## Safety Recall Notice

Figuur 1. Mogelijk foutieve QR

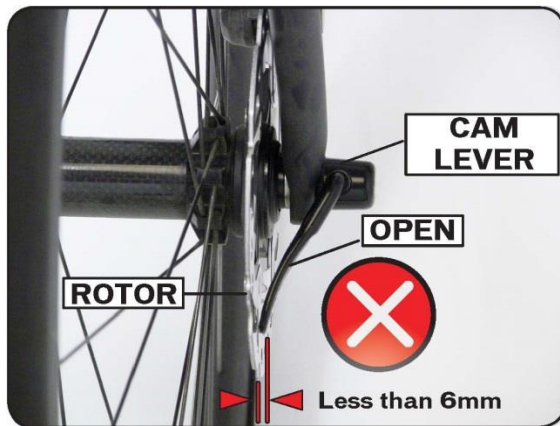
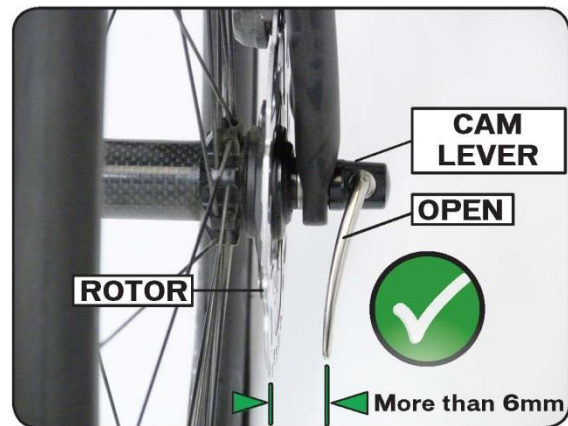
Sommige Cannondale modellen zijn uitgeleverd met disc brakes en een QR die, als niet juist gesloten of open gelaten tijdens het rijden, in de remschijf kunnen komen. Een voorbeeld van een QR met een hendel die zover kan openen dat het een potentieel gevaar oplevert wordt getoond in voorbeeld 1 hieronder. Een voorbeeld van een correcte QR is te zien in voorbeeld 2 hieronder. Mocht de fiets zijn uitgerust met een incorrecte QR en met schijfremmen kan het gebeuren dat de hendel bij loskomen of niet goed sluiten in de remschijf komt. Als dit gebeurt kan het voorwiel loskomen of de fiets abrupt tot stilstand waardoor de rijder de controle verliest en mogelijk serieus gewond raakt.

**Betrokken modellen:** Elke Cannondale fiets uitgerust met schijfremmen en een QR waarbij de hendel in volledig geopende stand de schijf kan raken is onderdeel van deze terugroep actie. Modellen met een minimale afstand van 6mm tussen de remschijf en hendel van de volledig geopende QR vallen buiten deze terugroep actie. U kunt een video demonstratie van de QR controle vinden door te klikken op de volgende link:

**WAT DOET CANNONDALE VOOR BEZITTERS VAN EEN BETROKKEN FIETS:** Als u een fiets heeft die onderdeel is van de terugroep actie zal Cannondale u via uw Cannondale dealer voorzien van een gratis QR, incl. installatie.
